集水<sup>ます</sup>柵の設計が適切でなかったもの (2件 不当と認める国庫補助金 12,385,715円)

これらの交付金事業は、雨水を河川に排水するなどのために、2県の2市町が一関市花泉天神前地内及び日野町大字日田地内において、集水<sup>ます</sup>柵、ボックスカルバート、側溝等の築造等を実施したものである。

集水枳の概念図

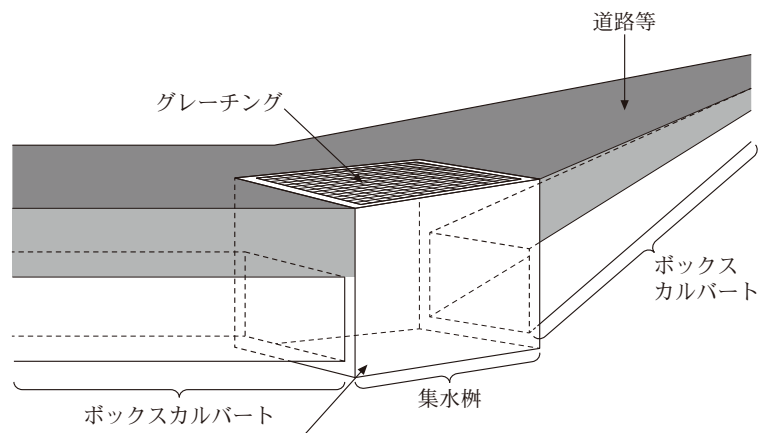
しかし、同町は、鉄筋コンクリート造の集水桝5基のうち2基及び無筋コンクリート造の集水桝3基について、車両等が通行する道路等に設置するのに、設計に際して、自動車荷重を考慮するなどして応力計算を行っていなかった。また、設計計算書によれば、上記とは別の鉄筋コンクリート造の集水桝2基の側壁及び底版に配置する鉄筋について、径13mm又は径16mmの鉄筋を12.5cm間隔に配置することとしていたが、配筋図を作成する際に、誤ってそれぞれの鉄筋を25cm間隔で配置することとし、これにより施工していた。

そこで、上記の集水桝計7基について自動車荷重を考慮するなどして改めて応力計算を行ったところ、表のとおり、側壁又は底版に生ずる応力度が許容応力度を大幅に上回るなどして、応力計算上安全とされる範囲に収まっていなかった。

集水枳は車両等が通行する道路等に設置されていたのに、自動車荷重等の影響が考慮されていなかった。
